Mission régionale d'autorité environnementale

**Avis délibéré de la mission régionale
d'autorité environnementale
Hauts-de-France
sur le projet de parc photovoltaïque sur la commune de
Waziers (59)
Étude d'impact de juin 2024**

n° MRAe 2024-8307

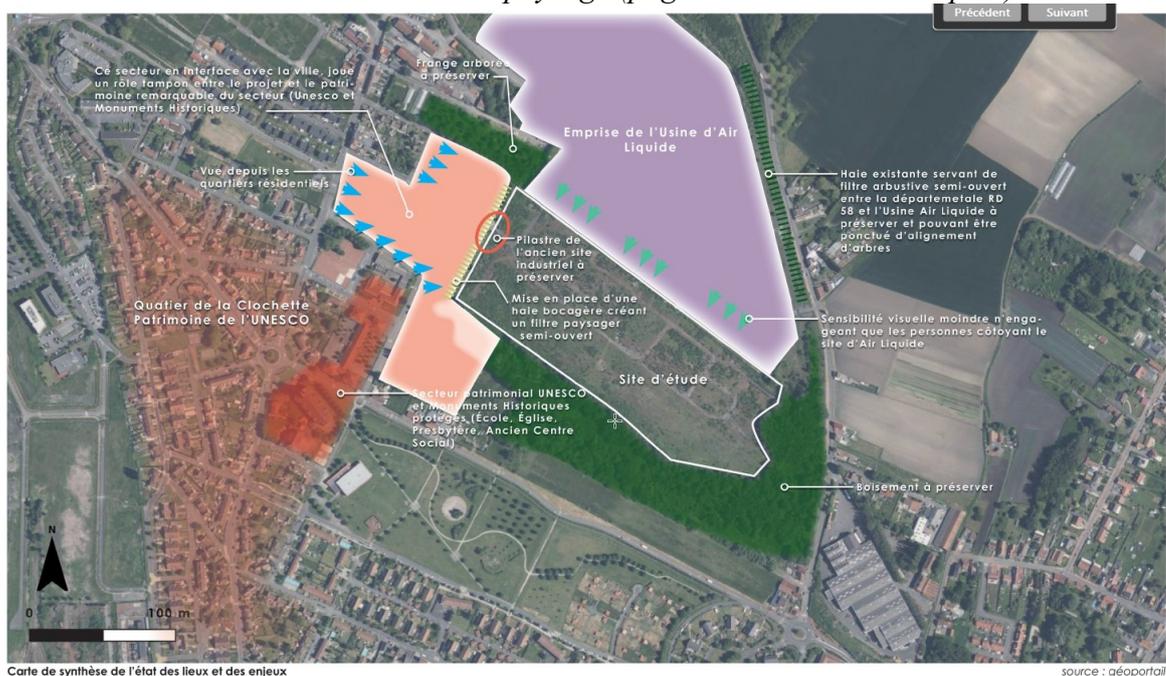
Le projet prévoit la mise en place d'une haie bocagère sur 180 mètres à l'ouest du site, reliant deux franges boisées. Le volet paysager de l'étude d'impact précise que la haie sera composée d'espèces indigènes (liste non exhaustive page 85) qui atteindront trois à quatre mètres de hauteur pour fortement atténuer la perception des installations (page 50).

Afin d'optimiser l'intégration visuelle du projet, il conviendrait d'implanter la haie devant la clôture afin de masquer cette dernière depuis l'espace public et de ne sélectionner que des essences persistantes ou marcescentes avec quelques arbres à hautes tiges. Par ailleurs, un bardage de lames de bois posées verticalement améliorerait l'intégration du poste de livraison à droite de l'entrée du site.

- *de joindre au dossier l'avis complet de l'architecte des bâtiments de France ;*
- *de prévoir l'implantation de la haie paysagère à l'ouest du site de sorte à masquer la clôture depuis l'espace public en retenant des essences indigènes persistantes ou marcescentes avec quelques arbres à hautes tiges ;*
- *d'améliorer l'intégration visuelle du poste de livraison proche de l'entrée du site par un bardage de lames de bois posées verticalement.*

Seuils des effets dominos en cas d'incendie chez ALFI (à gauche) et emprise des panneaux retenue (à droite)

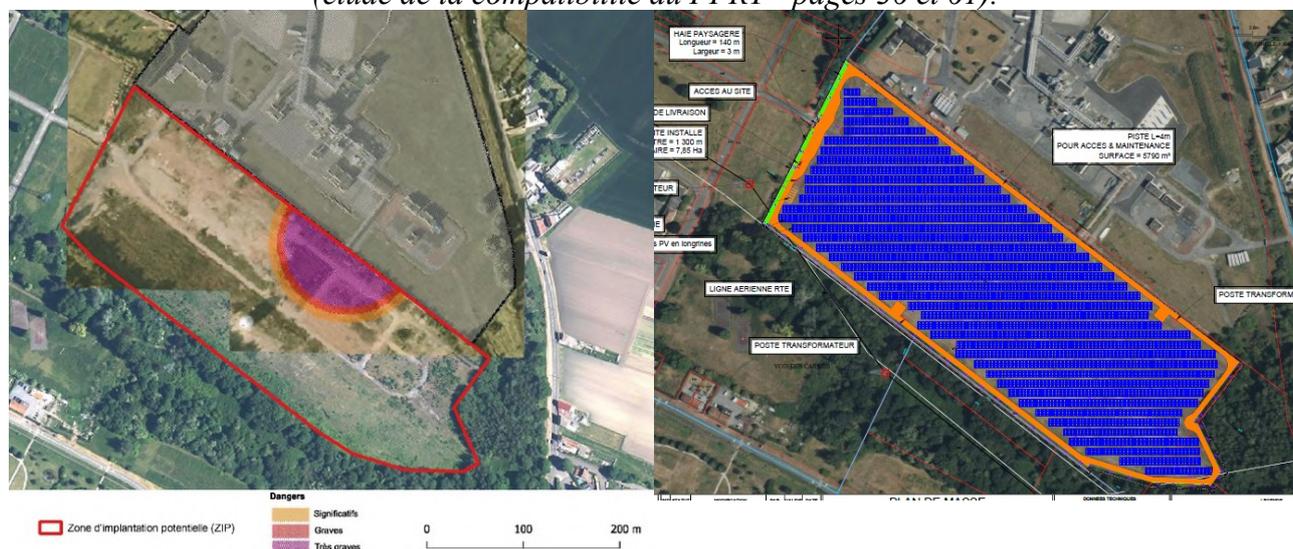
Concernant le risque incendie, l'étude de compatibilité avec le PPRT indique que les panneaux devront être implantés en dehors de la zone des 8 kW/m² pour éviter les effets dominos (page 39). Or, cette préconisation ne semble pas avoir été prise en compte dans l'implantation des panneaux (page 62).

Seuil des effets domino en violet (8kw/m² correspondant aux effets très graves pour la vie humaine dans la légende) en cas d'incendie chez ALFI

- de prévoir, dès le début du chantier, des exercices en lien avec ALFI afin de s'assurer que les dispositions prévues pour garantir la mise en sécurité des intervenants sur le site du projet sont de nature à assurer la mise en sécurité effective des personnes, dans des délais compatibles avec la cinétique des phénomènes. Le cas échéant, l'implantation d'un ouvrage permettant le confinement des travailleurs devrait être envisagé ;
- de traduire les recommandations de l'étude de compatibilité avec le PPRT en mesures avec engagements du pétitionnaire dans l'étude d'impact ;
- de confirmer que l'évitement de la zone des 8 kW/m² est prévu et d'actualiser en conséquence le plan d'implantation des panneaux ou dans la négative, de justifier de l'absence d'impact significatif pour la santé humaine et l'environnement en cas de maintien de panneaux photovoltaïque dans les flux de 8 kW/m².
